Querprofil RQ 10,5 Bamberger Weg (St2260 neu)

Verkehrsprojekt Deutsche Einheit Schiene Nr. 8 Ausbaustrecke Nürnberg - Ebersfeld

PFA 21 Altendorf - Hirschaid - Strullendorf
 Bestand Str. 5900, km 46,000 - km 56,165

Planänderung nach § 73 Abs. 8 VwVfG

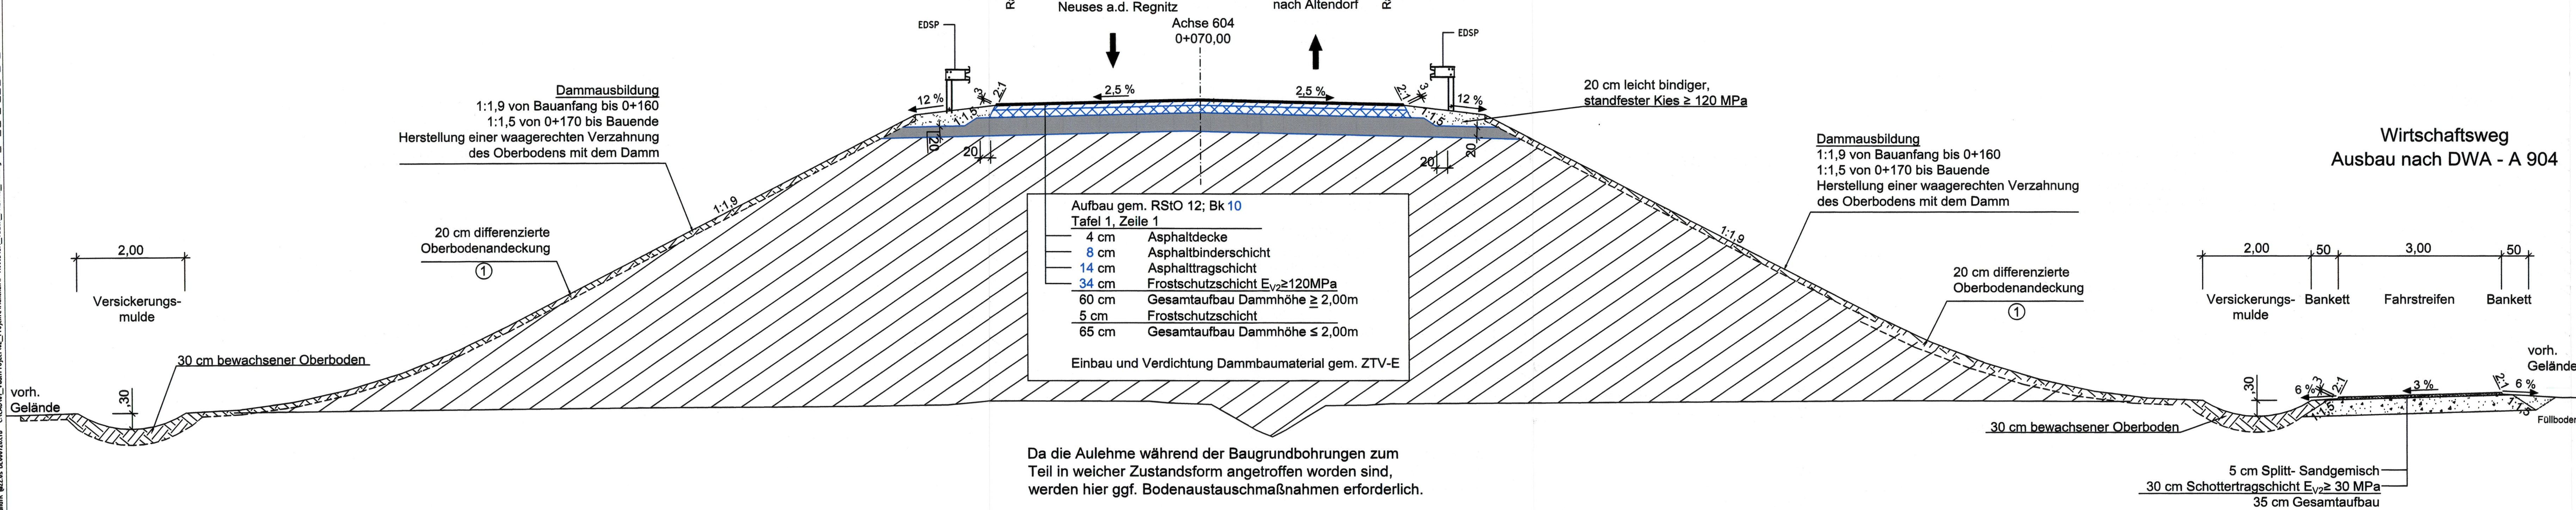
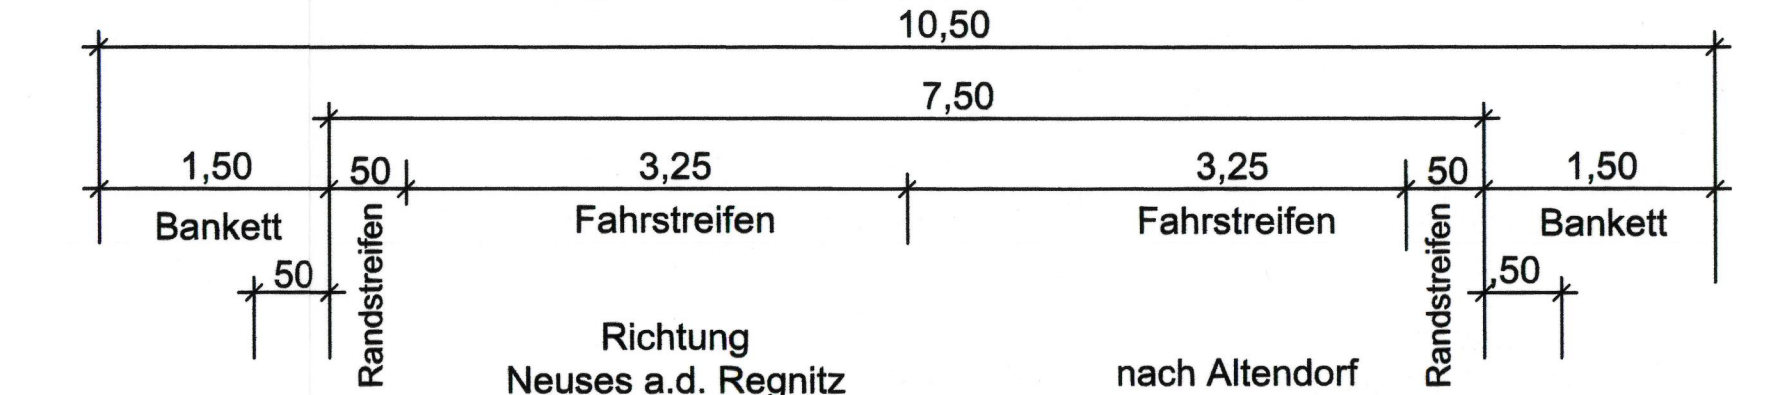
c		
b		
a	Tektur: Belastungsklasse 10, Aufbau angepasst	05.04.2019
Index	Art der Änderung	Datum

**Aufbau gem. RStO 12; Bk 10
Tafel 1, Zeile 1**

4 cm	Asphaltdecke
8 cm	Asphaltbinderschicht
14 cm	Asphalttragschicht
34 cm	Frostschuttschicht $E_{V2} \geq 120 MPa$
60 cm	Gesamtaufbau Dammhöhe $\geq 2,00m$
5 cm	Frostschuttschicht
65 cm	Gesamtaufbau Dammhöhe $\leq 2,00m$
